Sachplan geologische Tiefenlager (SGT)  
Etappe 2

Fachbericht zu Etappe 2

Die bautechnische Machbarkeit der Lagerstollen  
Einfluss der Tiefenlage auf die Langzeitsicherheit  
Beurteilung der Untersuchungen der Nagra

Kalman Kovári

Fig. 1: Konzept für den Ausbau der BE/HAA-Lagerstollen für das Referenzkonzept in grossen Lagertiefen oder bei ungünstigen geomechanischen Bedingungen [NTB 10-01, S. 122].

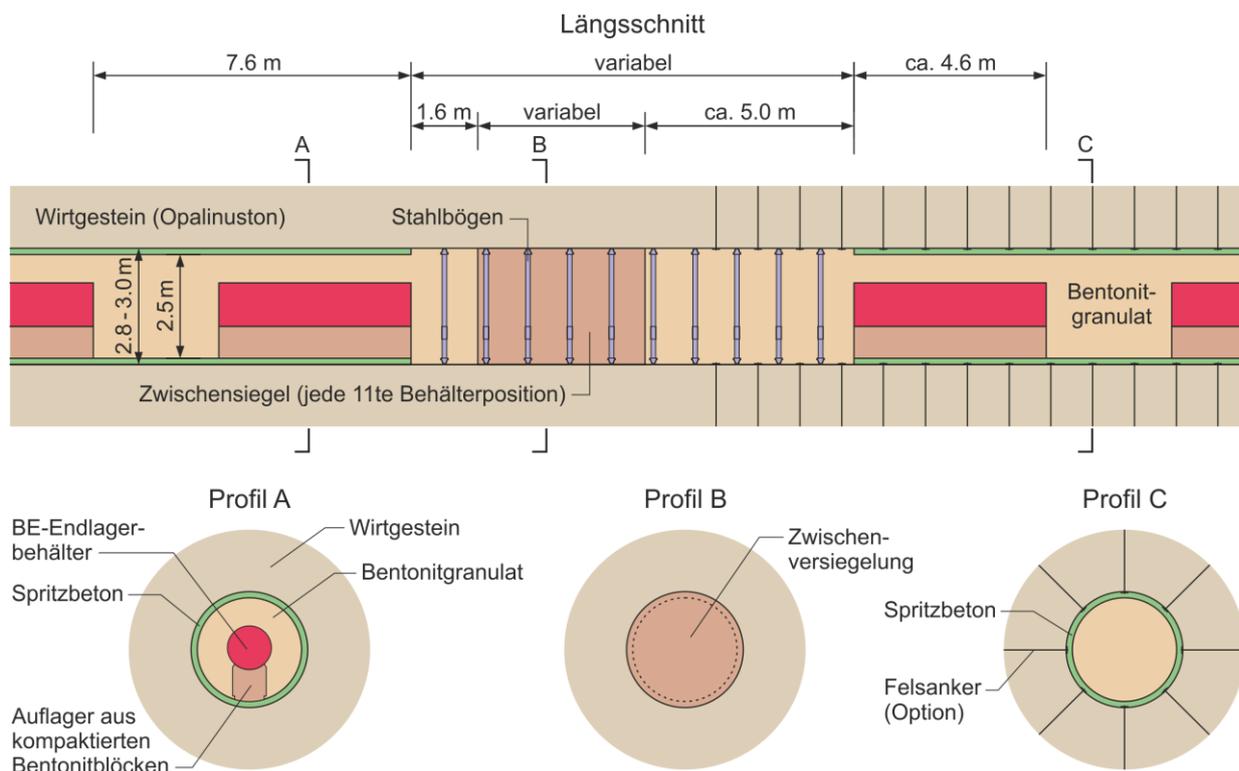
Die Verhältnisse bei den geplanten HAA-Lagerstollen für die Referenztiefe von 600-700 m sind in Figur 1 dargestellt. Der Durchmesser des mittels einer Teilschnittmaschine oder einer Tunnelbohrmaschine mechanisch vorgetriebenen Stollens beträgt rund 3 m. Man erkennt die im Lagerbereich angeordnete vollflächige Spritzbetonverkleidung (Profile A und C) mit einem allfälligen Einsatz von Felsankern und die in der Versiegelungsstrecke vorgesehenen Stahlbögen als einzige Stützmassnahme (Profil B). Die Versiegelungsstrecken haben die Aufgabe, im Falle der Degradierung der Spritzbetonschale eine hierdurch vermutete hydraulische Längsläufigkeit zumindest abschnittsweise zu unterbinden. Zu diesem Zweck sollte die Bentonitfüllung zwischen den Stahlbögen satt an die Ausbruchsfläche anliegen, damit die volle Wirkung einer Abdichtung erreicht wird.

Im Profil B-B in Figur 1 ist die vollständige Verfüllung des Stollens dargestellt. Orientierende Berechnungen [NTB 10-01, S. 120 & 123] haben bereits ergeben, dass für den Stollen im Opalinuston in einer Tiefe von 700 m eine durchgehende Spritzbetonschale erforderlich wäre [NAB 14-81, S. I; NTB 14-01, S. 25]. Wie Figur 2 zeigt, ging man einerseits in früheren Projektstudien [NTB 02-02, S. 68; NTB 08-05, S. A2-4] noch von der Vorstellung aus, dass der Opalinuston derart gute mechanische Eigenschaften besitze, dass trotz längerer Betriebszeiten keine Spritzbetonschale, sondern lediglich Felsanker und Netze erforderlich seien. Entsprechend Figur 2 lautet die klare Aussage:

Fig. 2: Felssicherung im Lagerstollen gemäss NTB 08-05 (S. A2-4).

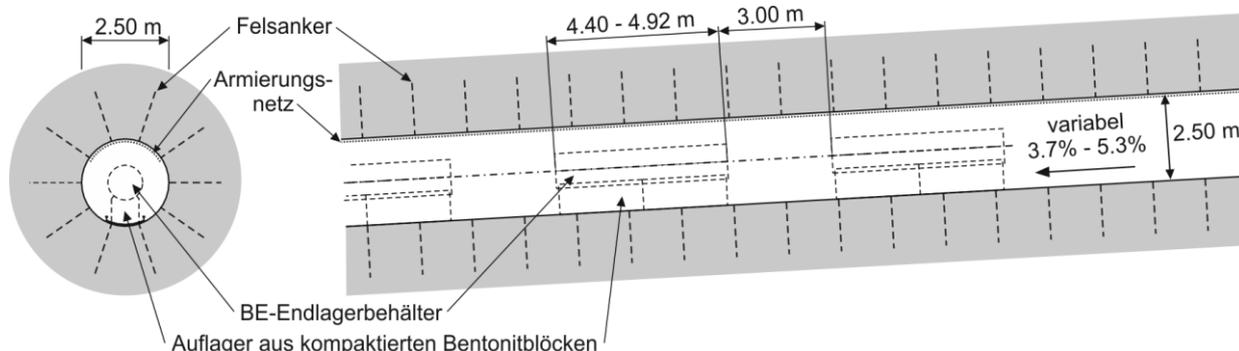
*In den Lagerstollen BE/HAA sind keine stabilitätsbedingten Einbauten notwendig. Felsanker und Netze genügen als Arbeitsschutz. [NTB 02-02, S. 144]*

Fig. 5: Freisetzungspfad entlang der Lagerstollen und Zwischensiegel [NAB 14-81, S. 5].

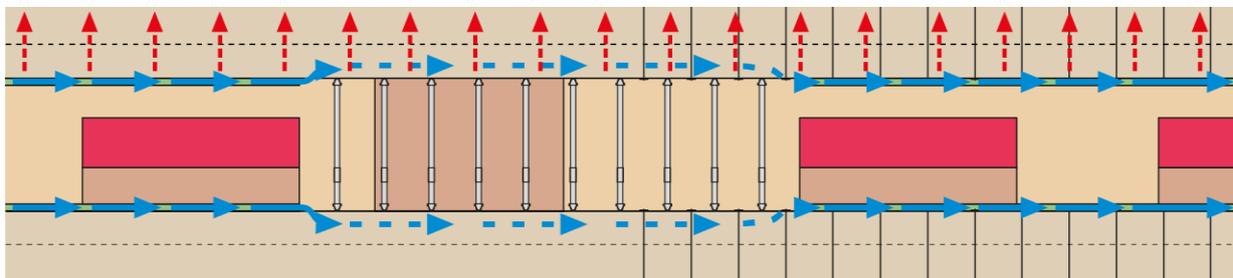
Die Nagra geht von der Vorstellung aus, dass die Spritzbetonschale der HAA-Lagerstollen im Laufe der Zeit einerseits infolge Gebirgs- oder Quelldrucks oder einer gemeinsamen Einwirkung mit der Bentonitverfüllung Risse aufweisen und andererseits durch chemische Prozesse degradiert sein würde. Die Folge wäre ein präferentieller horizontaler Freisetzungspfad (Fig. 5).

Fig. 6: Berechnete Dosen für den BE-Teil des HAA-Lagers mit und ohne Spritzbetonausbau ("Liner") [NTB 10-01, S. 149].

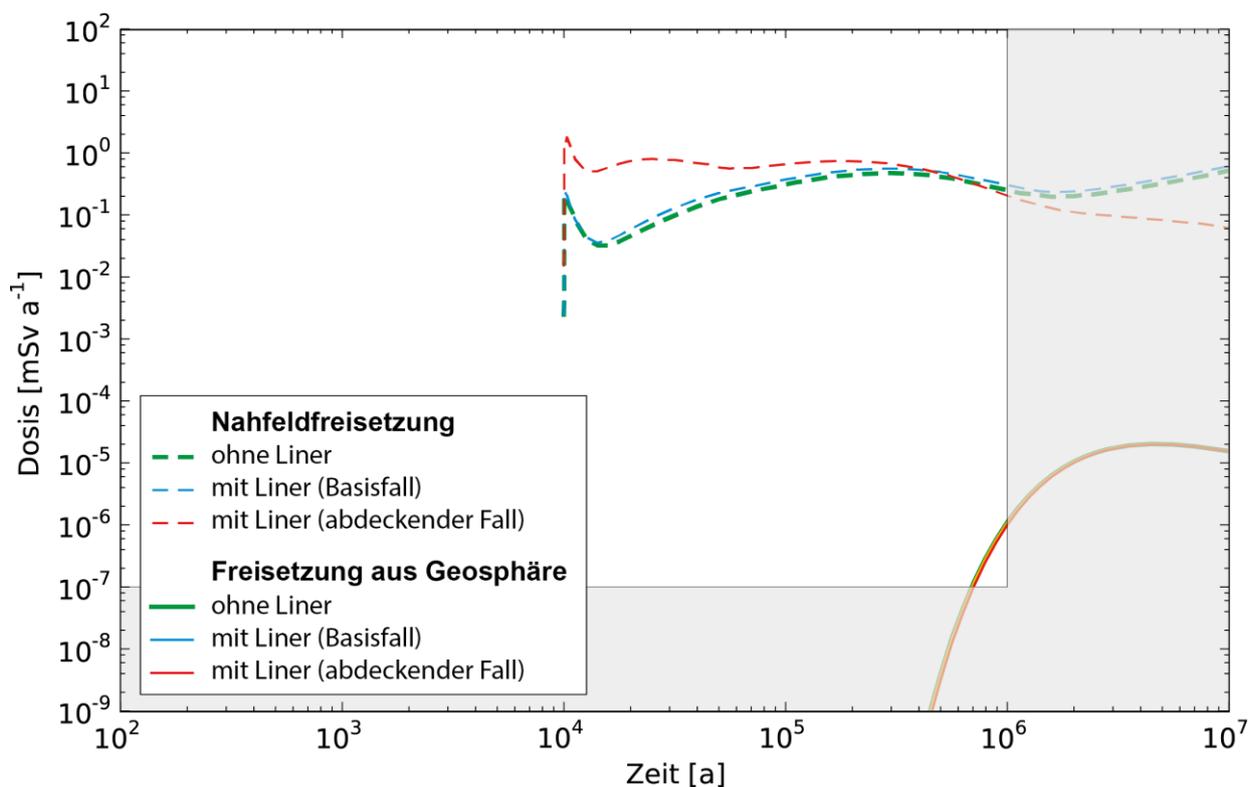
Die Untersuchungen der Nagra zeigen, dass eine gerissene oder degradierte Spritzbetonschale zwar wegen einer möglicherweise um mehrere Potenzen erhöhten Durchlässigkeit einen präferentiellen Freisetzungspfad darstellen könnte, ihre Bedeutung für die Dosis jedoch vernachlässigbar gering ist (Fig. 6).

**Fazit:** Es ist anzunehmen, dass die erforderliche Spritzbetonstärke für eine Lagertiefe von 900 m grösser sein wird als für eine solche von 700 m. Da eine degradierte Spritzbetonschale auf die berechneten Dosen jedoch keinen massgeblichen Einfluss hat, sollte dieser Aspekt für eine Zurückstellung eines Standortes mit einer Lagertiefe von 900 m nicht in Betracht gezogen werden.

Fig. 8: Maximale Ausdehnung der plastifizierten Zone, hergeleitet aus der Mindestmächtigkeit des ungestörten Wirtgesteins, gemäss a) [NAB 14-81, S. 5] bzw. b) [NAB 14-87, S. 155].

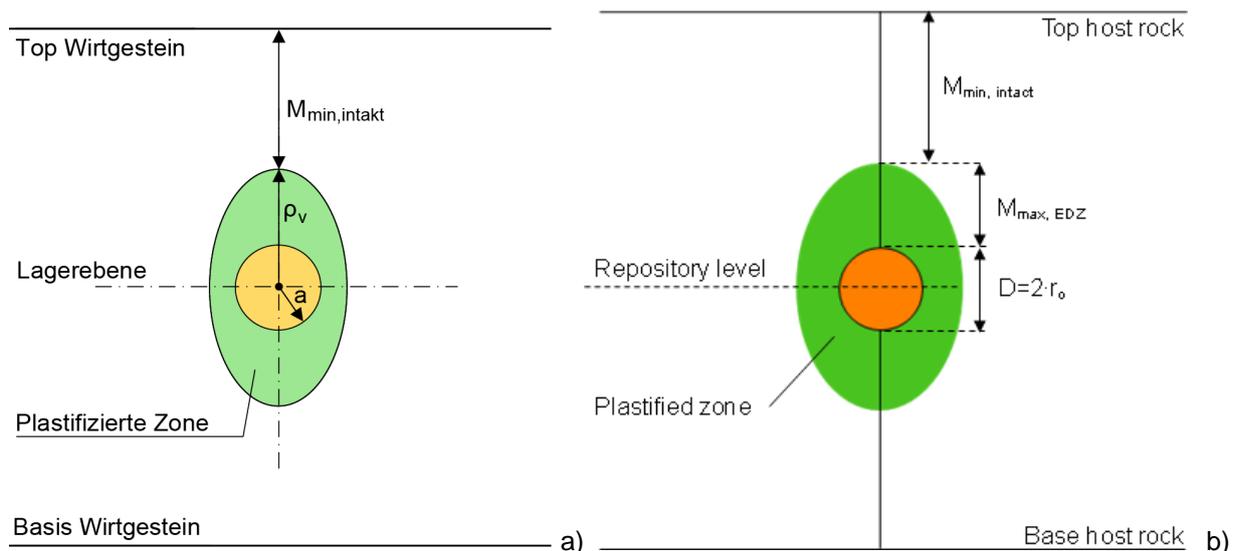
Um den Sachverhalt näher zu betrachten, wenden wir uns der Figur 8 zu. Man sieht dort, wie bei einer gegebenen Mindestmächtigkeit des Wirtgesteins und einer gegebenen Länge des "unbeschädigten vertikalen Freisetzungspfads  $M_{\min, \text{intakt}}$ " die vertikale Ausdehnung der plastischen Zone  $\rho_v$  verläuft. Mit den von der Nagra angegebenen Werten von 80 m für den "unteren Eckwert des Opalinustons" [NTB 14-01, S. 79] und dem geforderten Wert von  $M_{\min, \text{intakt}} = 35$  m ergibt sich die Bedingung  $\rho_v \leq 5$  m. Bei einem Stollenradius von  $a = 1.5$  m erhalten wir so das zugelassene Verhältnis von  $\rho/a \leq 3.3$ .

Man beachte, dass in Figur 8b) die "plastifizierte Zone" mit "excavation damaged zone (EDZ)", d.h. "Auflockerungszone (AUZ)", gleichgesetzt ist. In der Tat werden in den Berichten der Nagra die Begriffe "Auflockerungszone" und "plastische Zone" weitestgehend als Synonyme verwendet.

Fig. 14: Beispiele aus Berichten für die Ausbildung von plastischen Zonen: a) und b) [NAB 14-81, S. 47]; c) [NTB 02-03, S. 449; NIB 03-08, S. 87]; d) [NIB 03-08, S. 82]; e) [NAB 10-41, S. 30; NAB 14-81, S. 90].

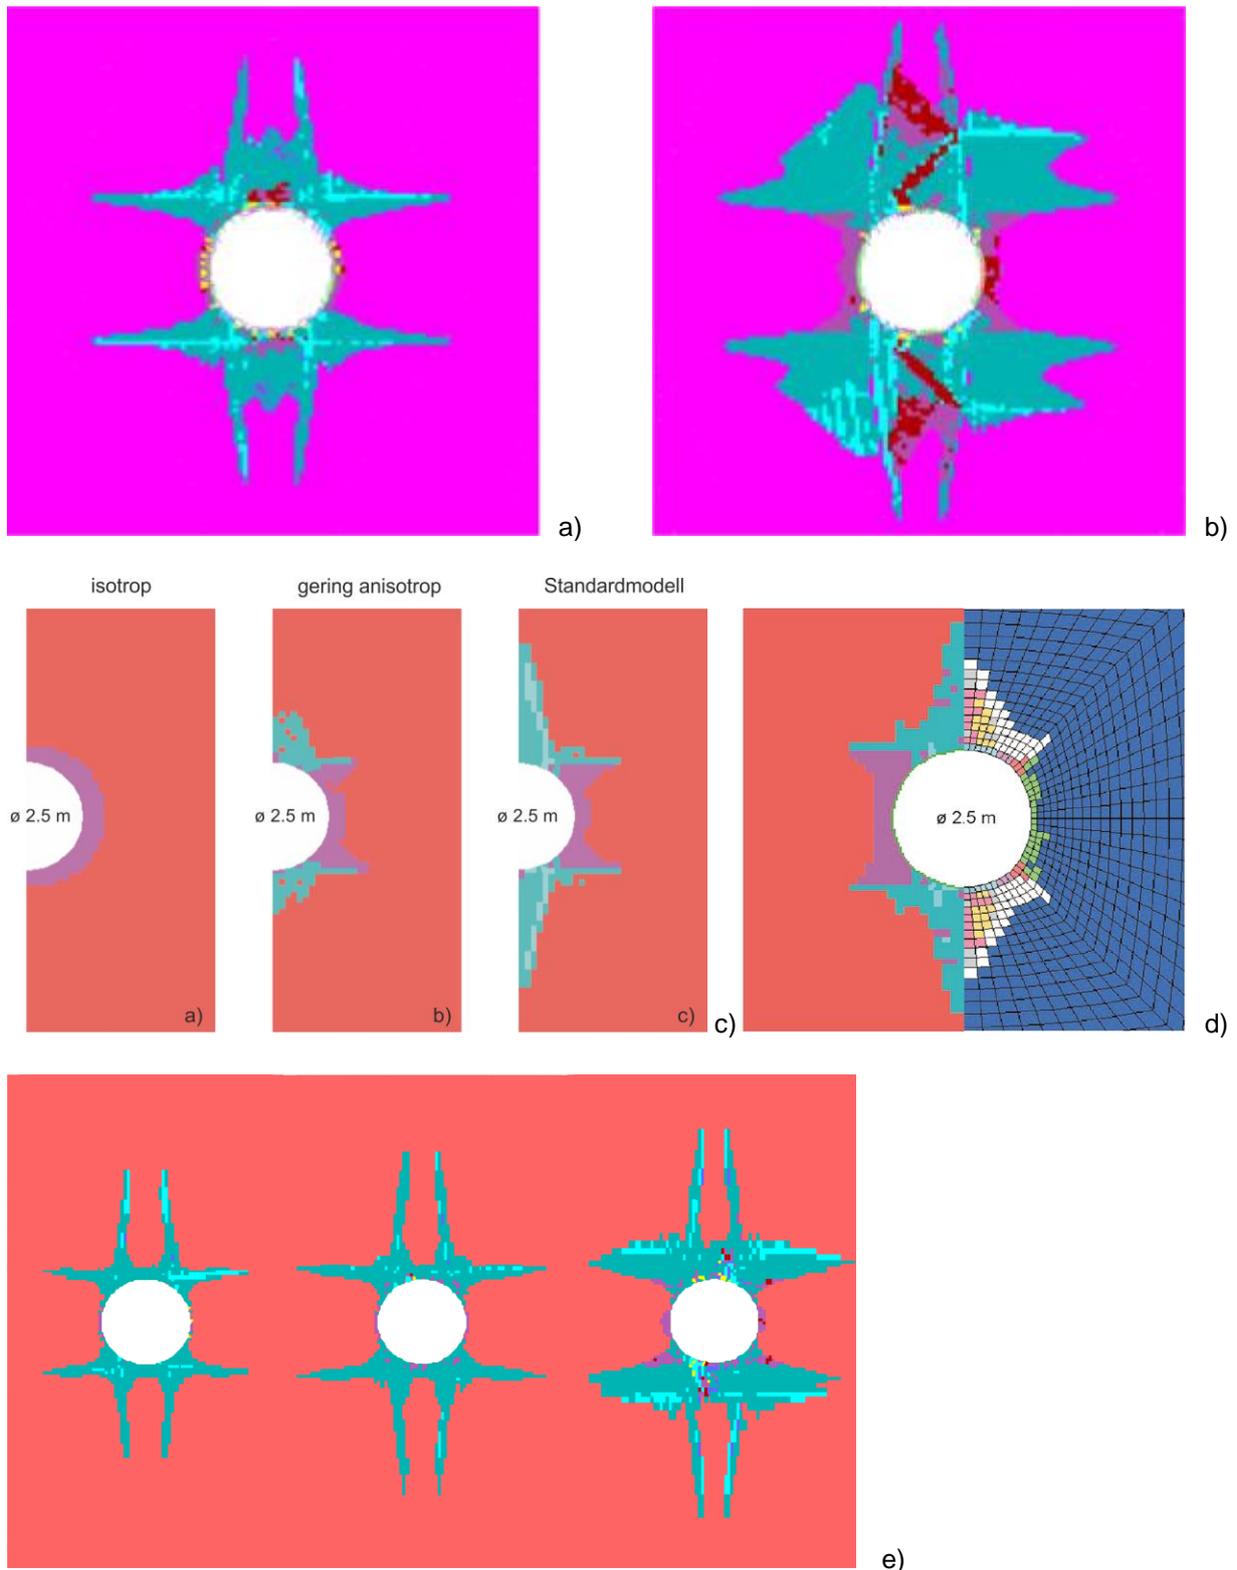
**Fazit Kapitel 8:** Das Kriterium mit der Festlegung der vertikalen Ausdehnung der plastischen Zone gemäss Figur 8 ist aus mehreren gänzlich unterschiedlichen Gründen unhaltbar. Die angegebene Begrenzung des vertikalen Freisetzungspfades auf 35 m entbehrt jeglicher Grundlage, und die plastische Zone ist als theoretisches Konstrukt unbrauchbar.
